PRODUKT <b>P</b>	AVD. <b>2</b>	GRUPP <b>25</b>
BETR. Vevhusventilation		NR. <b>33</b>
B17-23 1981-		DATUM Juni 83

## Service meddelande

### Vevhusventilation B17-23 1981-

#### Nytt utförande av flamskydd, T-stycke och anslutnings slang

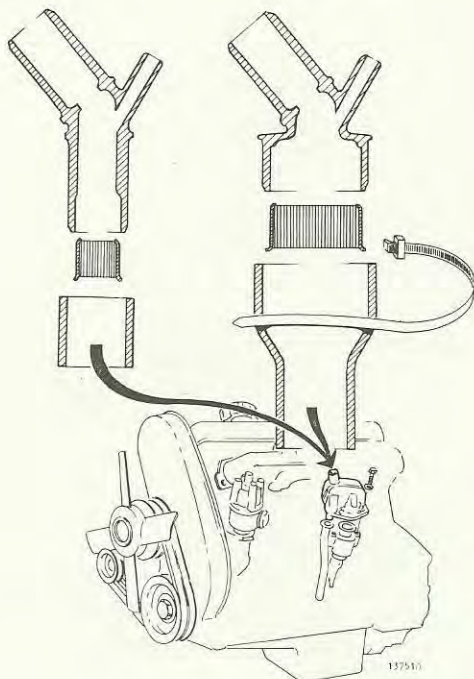
Flamskyddet har större kanaler och större diameter än tidigare utförande.  
De nya detaljerna kan även användas på tidigare byggda motorer (1981-).

- o Flamskyddet ska kontrolleras och vid behov åtgärdas (rengöras/bytas) vid ordinarie serviceintervaller
- o Flamskyddet ska **placeras i T-stycket**
- o På Turbo-motorer finns inget flamskydd

Nippel (T-stycke)	1336681-0
Flamskydd	463835-9
Slang	1336682-8
Bandklamma	948210-0
